A13 – Viaduc de Guerville – 3<sup>ème</sup> tablier

# DOSSIER D'ENQUÊTE PUBLIQUE

Demande de modification de servitudes d'utilité publique

Octobre 2015

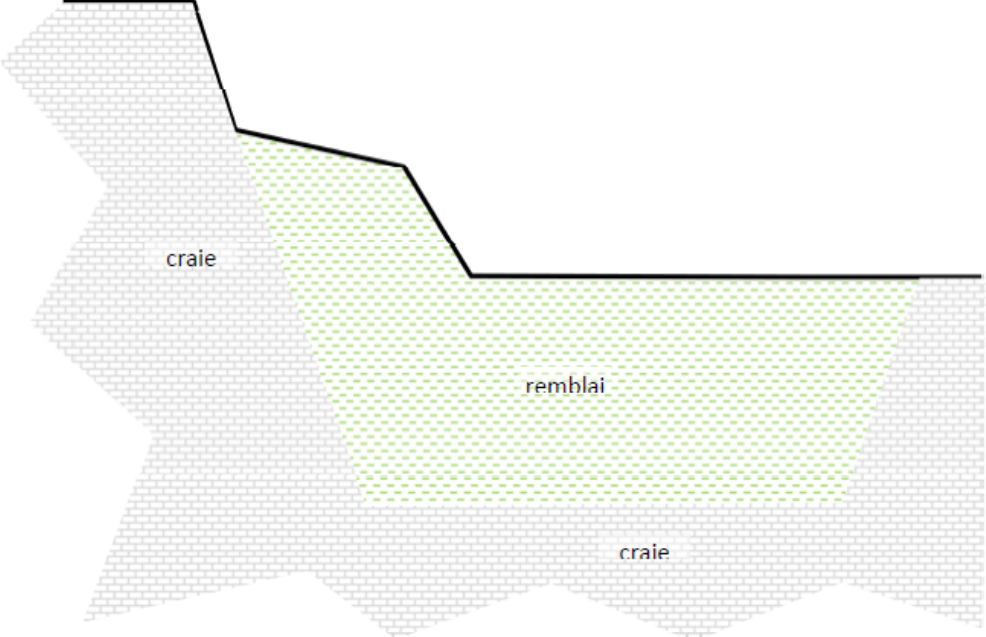
7	<p>Page 17 :</p> <ul style="list-style-type: none"> <li>- dans la zone ouest de la carrière, la topographie de la partie supérieure du relief est plus favorable car la piste d'accès sommitale existante forme un virage et créé de ce fait deux cassures dans le versant, réduisant significativement la pente générale de la partie supérieure du versant.</li> </ul>	<p>Sur l'ensemble du site exploité par Lafarge, en amont de la falaise de craie, un front de calcaire, de hauteur limitée est situé sur des argiles plastiques. Le risque de glissement du front calcaire avait été identifié dans le cadre de l'« étude de la stabilité et principes de mise en sécurité des fronts de la carrière. Synthèse » (Rapport INERIS DRS-04-54813/R01 pour Lafarge, daté du 25 février 2004). Ce risque a justifié l'instauration des limites d'accès protégé et non aedificandi établies en amont de la falaise de craie. Sur le secteur plus spécifique aux travaux de la future plate-forme de lançage, dans la partie ouest de la carrière, le front de calcaire est de hauteur très limitée (quelques mètres) et la topographie réduit significativement sa pente. On peut donc exclure un impact géotechnique de la falaise de calcaire sur la zone de travaux de la future plate-forme. Le risque est lié à est l'arrivée d'eaux de ruissellement. Ces eaux ne doivent pas ruisseler le long de la falaise de craie : elles doivent être collectées et dirigées via un exutoire maîtrisé.</p> <p>Ce point a été précisé aux paragraphes 4.2.</p>
